**Niedersächsische Landesbehörde für
Straßenbau und Verkehr
Dezernat 33 - Planfeststellung -
Auf der Hude 2
21339 Lüneburg**

Datum: 17. Juli 2012

Planfeststellungsantrag für A 39

Beteiligung der Hansestadt Lüneburg nach § 73 Abs. 2, 3a VwVfG

Auswertung Verkehrsdaten

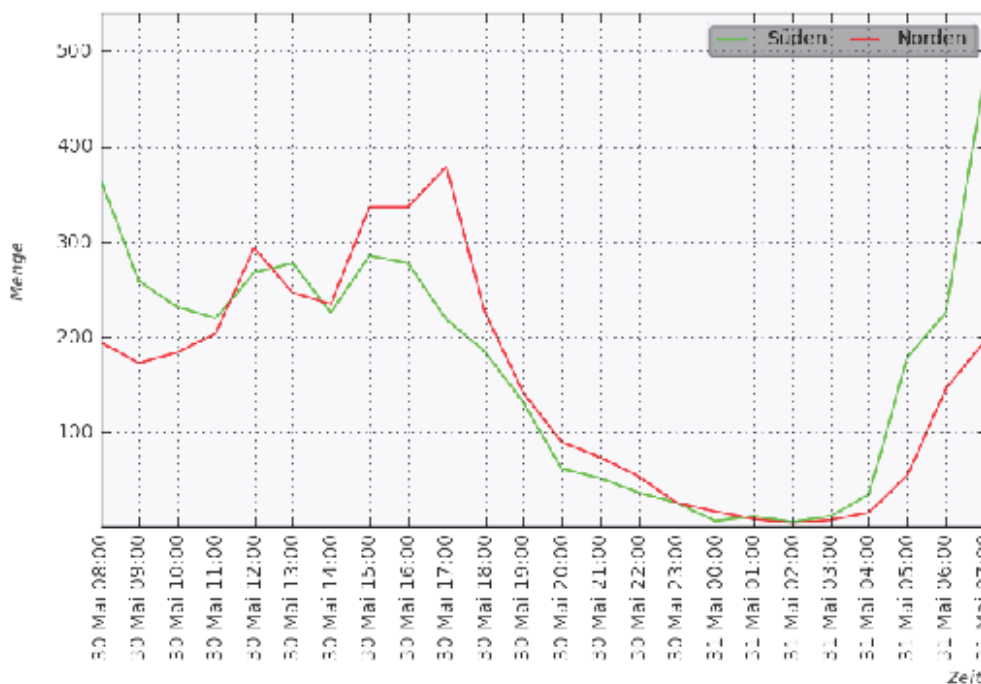
Diese angenommene Verkehrsbelastung ist nicht zutreffend, womit eine ordnungsgemäße Abwägung nicht gewährleistet ist. Verkehrsgutachterlich bestätigte Zählergebnisse der Hansestadt Lüneburg haben nämlich ergeben, dass im Bereich der Stadtkoppel deutlich höhere Verkehrsbelastungen bestehen. So wurde in Spitzenstunden am Nachmittag eine Verkehrsbelastung von ca. 370 Kfz festgestellt, wie aus dem nachfolgend dargestellten Untersuchungsergebnis deutlich wird:

Hieraus ergibt sich, dass die verkehrliche Leistungsfähigkeit des bestehenden Kreisverkehrsplatzes an der Bleckeder Landstraße auf Grundlage der aktuellen Zählergebnisse durch Ergänzung der Verkehrsuntersuchung für die A39 neu zu beurteilen ist. Die in diesem Zusammenhang ggf. notwendigen Folgemaßnahmen sind zur Bewältigung des durch die Maßnahme A39 aufgeworfenen Konflikts dem Vorhabenträger aufzugeben.
